Cikk 6088 .. STULP S 9000 PLUS
Cikk 6593 .. STULPALAPSAPKA CIKKHEZ 6088

PRODUKT-NEWS

12-2020

S 9000

Ábra cikk 6088 .. és cikk 6593 .. / méretarány nélkül

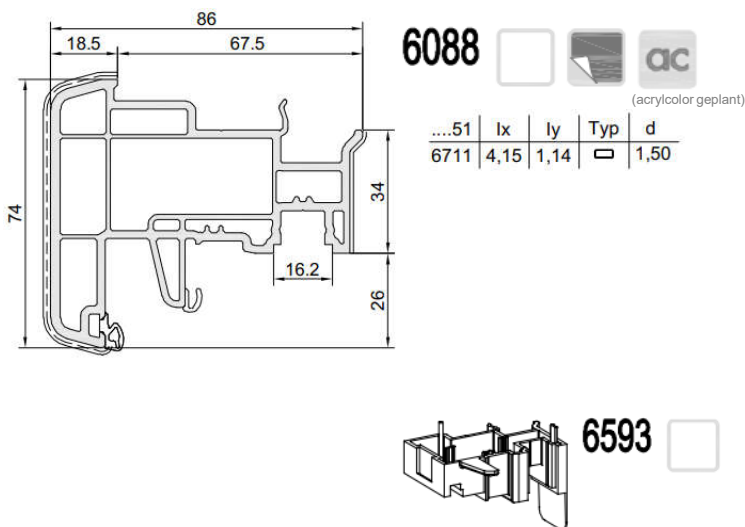
- Az S 9000 rendszerplatform az S 9000 plus területen kibővül, az új **cikk 6088** stulp profillal.
- A cikk 6088 .. a bevált stulp profil cikk 6012 .. alapján készült. Ez azt jelenti, hogy a 6711 .. acélmerevítés, valamint a 6629 .. és 6624 .. alumínium rátétlemezek használhatók.

- Az új stulp profilhoz cikk 6088 .. mostantól az új stulpalapsapka **cikk 6593 ..** alkalmazható. Ez az eddigi stulp külső sapkákkal cikk 6428 .., cikk 6494 .., cikk 6472 .. és cikk 6487 ..-al alkalmazható.

Beépítési rajz cikk 6088 .. és cikk 6593 .. / méretarány nélkül

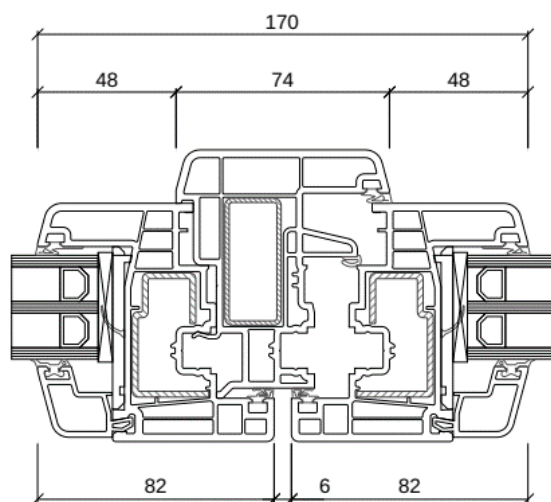
- Ha a 6088 .. számú stulp profilt alumínium rátétlemezrel látja el, kérjük vegye figyelembe a másik geometriai számot cikk 4688 .. szám, a megfelelőtt középső tömítés magasságával.
